TS コンベアシステム製品 ストップゲート VE2/D-60 仕様変更のお知らせ

対象： TS コンベアシステム用ストップゲート

| No. | 旧品番 | 新品番 | 名称 |
|-----|---------------|----------------------|------------------|
| 1 | 3 842 547 785 | 3 842 572 959 | ストップゲート VE2/D-60 |

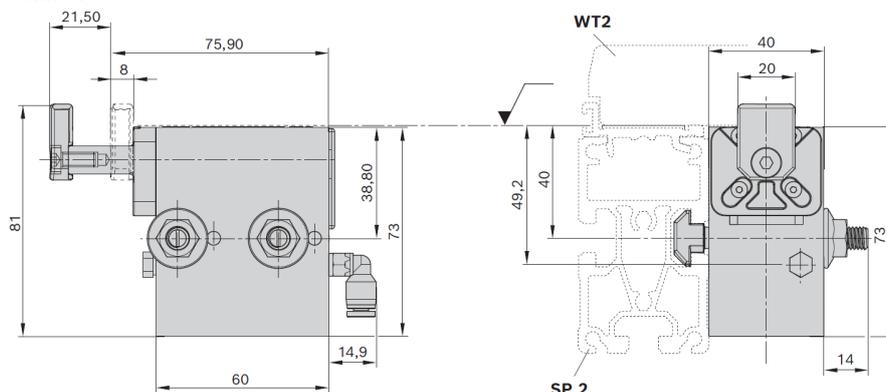
変更概要： 主な改良点はカムロッドがスチール製からステンレス製となり、ダンピング機能調整ネジをハウジング上部に配置したため調整が容易になりました。
更に全高が低くなり小型化にも貢献しています。
ESD 対応などの主な機能や接続方法、同包品に変更は有りません。
